**MAPA DE UBICACIÓN DEL PROYECTO
“Mini Súper El Costo”.**

INFORME TÉCNICO DE INSPECCIÓN No. 008-2021

Proyecto:	Mini Súper El Costo	Categoría:	I
Promotor:	Peiji Mo		
Representante Legal:	Peiji Mo		
Localización del Proyecto:	Corregimiento de Palmas Bellas, distrito de Chagres y provincia de Colón		
Fecha de inspección:	14 de septiembre de 2021		
Fecha del Informe:	17 de septiembre de 2021		
Participantes:	MiAMBIENTE: Licda. Yarlenis Julio (SOF) Ing. Yarissa Sánchez (SOSH) Ing. Doris Lucero (SEEIA)		
	PROMOTOR: Sra. Luz María Ortiz (<i>representante de Consultora Christel Santos</i>)

**DEPARTAMENTO DE EVALUACIÓN DE ESTUDIOS DE IMPACTO AMBIENTAL
INFORME TÉCNICO DE INSPECCIÓN No. (013)-(2021)**

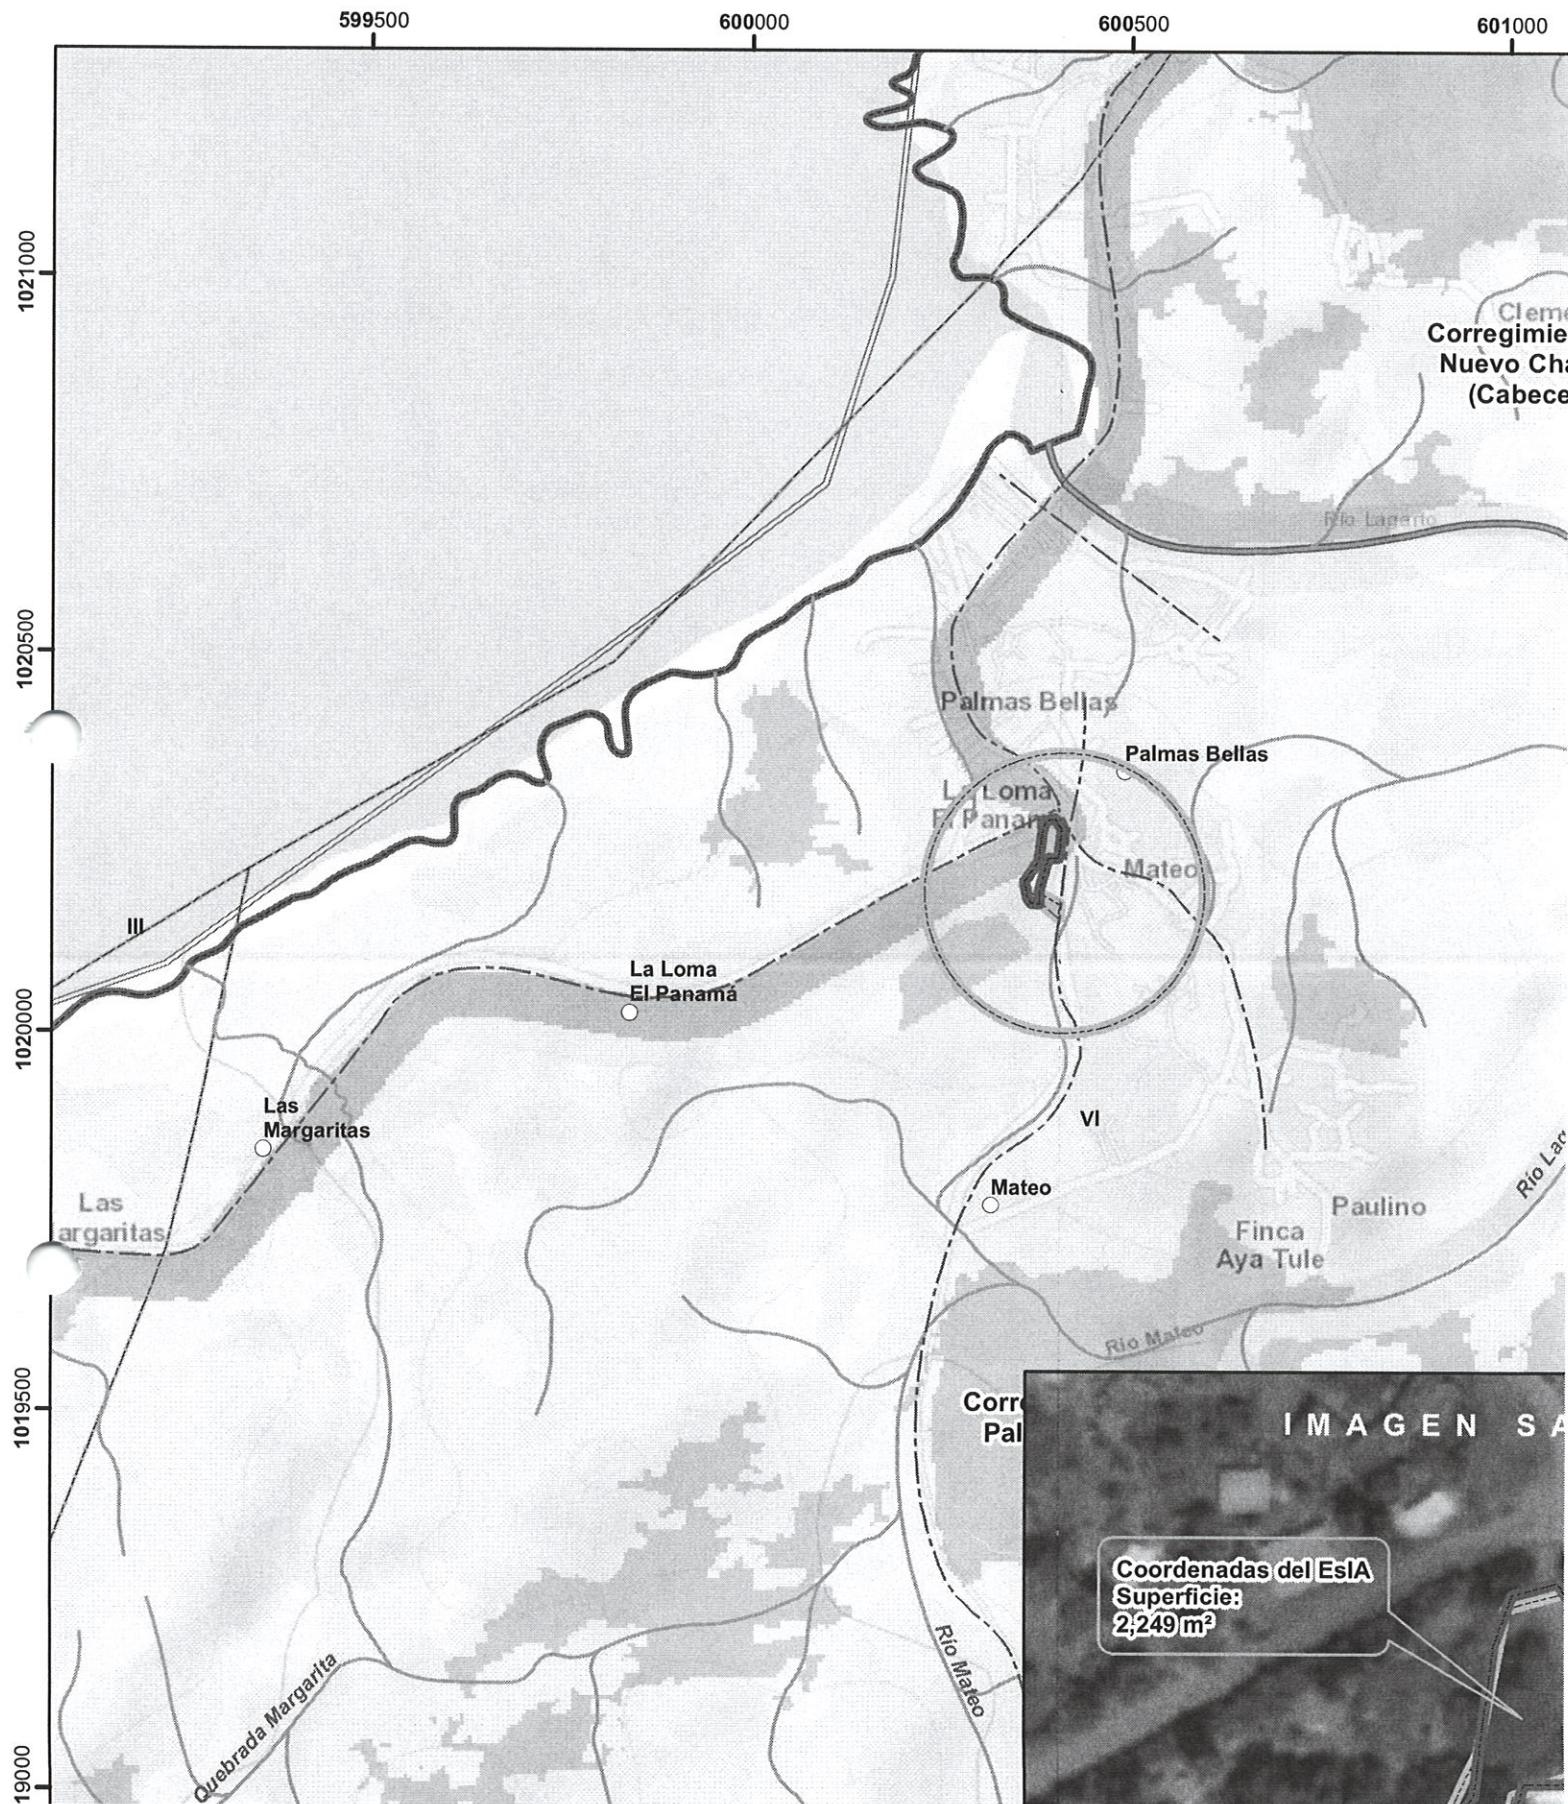
Con los datos proporcionados se generó dos polígonos denominados: Polígono de campo (**2,562 m²**) y Coordenadas del EsIA (**2,249 m²**). Los mismos se ubican fuera de los límites del Sistema Nacional de Áreas Protegidas.

De acuerdo a la Cobertura y Uso de la tierra 2012, los datos se ubican en las categorías de “**Infraestructura**” y “**Área poblada**”; y según la Capacidad Agrológica se ubica en la categoría **VI** (No arable, con limitaciones severas, aptas para pastos, bosques, tierras de reservas.).

Foto 3. Casa más cercana al proyecto

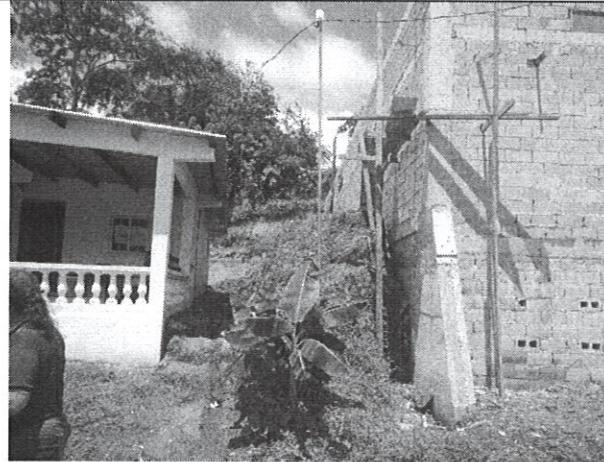
- Un Tanque (TK) Séptico, ubicado a 25 metros aproximadamente de la vivienda más cercana. Este TK está conformado con tuberías de PVC de 4" (pulgadas).
 - En la Parte trasera de la construcción, se contempla la futura instalación de un depósito. Este sitio cuenta con puntos marcados y excavación para su fundación.
 - Este proyecto se ubica a menos de un metro de la cuneta para drenaje pluvial.
 - Parte del proyecto se encuentra cercado con hojas de zinc.
2. La casa más cercana del proyecto se ubica a una distancia de 4 metros aproximadamente. Se conversó con el propietario de la vivienda, y el mismo no tiene objeción con el desarrollo del proyecto.
 3. Una Mezcladora de Concreto. La misma se encontraba operando.
 4. Tanques de almacenamiento de agua, vigas H, cemento, piedra, arena, bloques, además de insumos y herramientas básicas de construcción (pala, martillo, esmeril, entre otras).

Foto 4. Tanque Séptico del proyecto

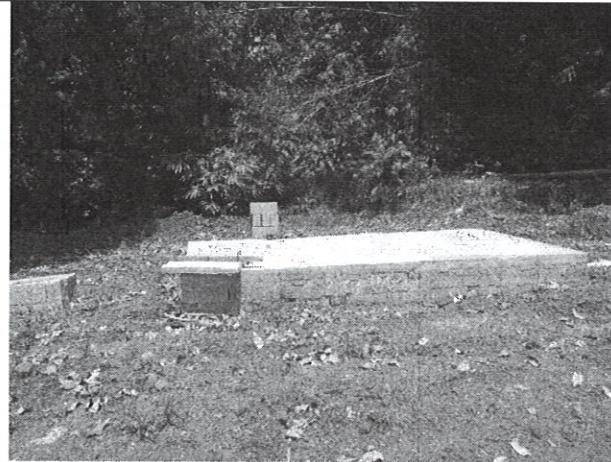
Actualmente las aguas generadas por el proceso de construcción del proyecto son vertidas en el tanque séptico construido dentro del área del proyecto.

Foto 10: recipientes con agua almacenada sin sus respectivas tapas

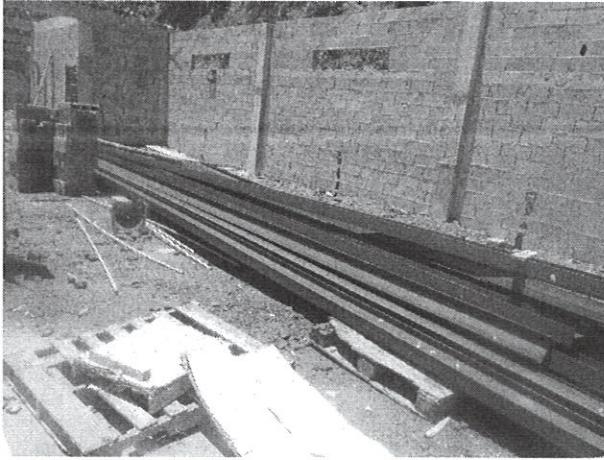
Es importante mencionar que durante la inspección técnica de campo se encontraron recipientes con agua almacenada sin sus respectivas tapas, siendo estos criaderos potenciales de mosquitos.

Foto 1. Vista de la entrada al proyecto

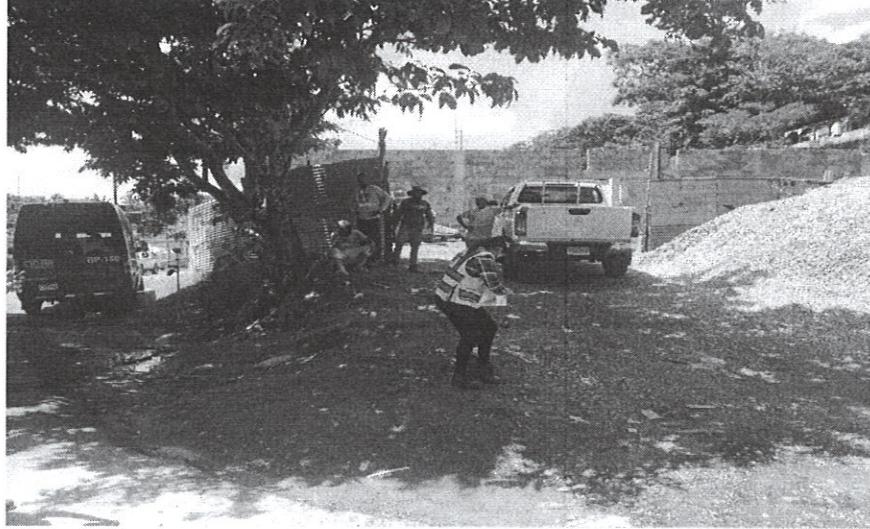
Dentro del área inspeccionada no se ubicó ningún cuerpo de agua natural.

Foto 2: vista de la parte trasera del proyecto

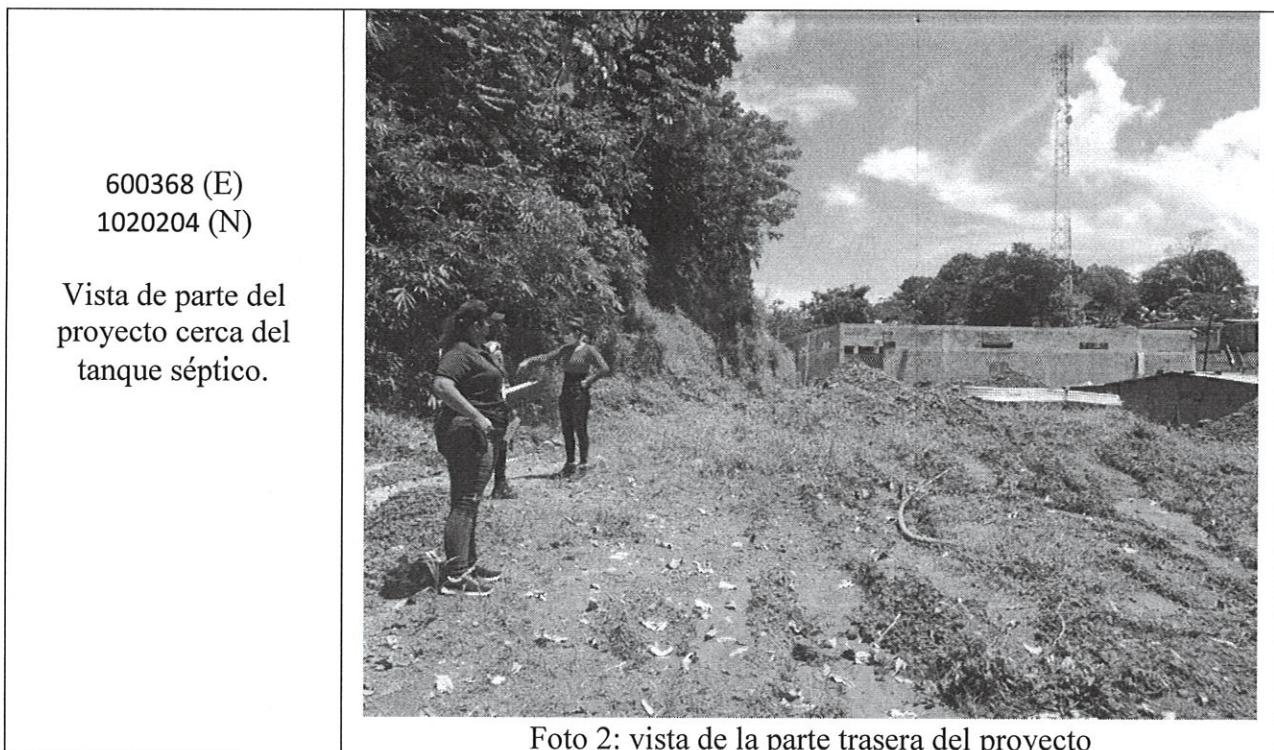
Se evidencio que dentro del proyecto ni en sus alrededores existen cuerpos de agua que se puedan ver afectados por el proyecto.

Fotografía No. 2. Vista de la obra en construcción el cual está todo intervenido sin componente vegetal.

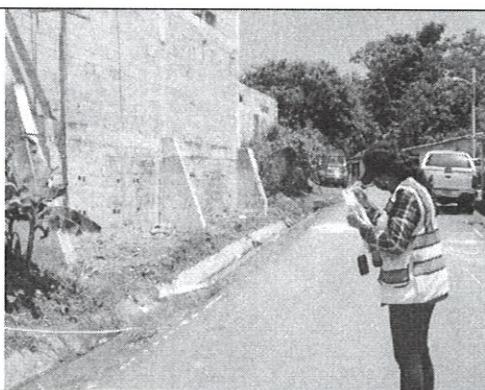
El área donde se desarrolla actualmente el proyecto **se encuentra intervenida en su totalidad**, por lo que la única evidencia de componente forestal corresponde a brotes regenerados de gramínea para las zonas limitrofes.
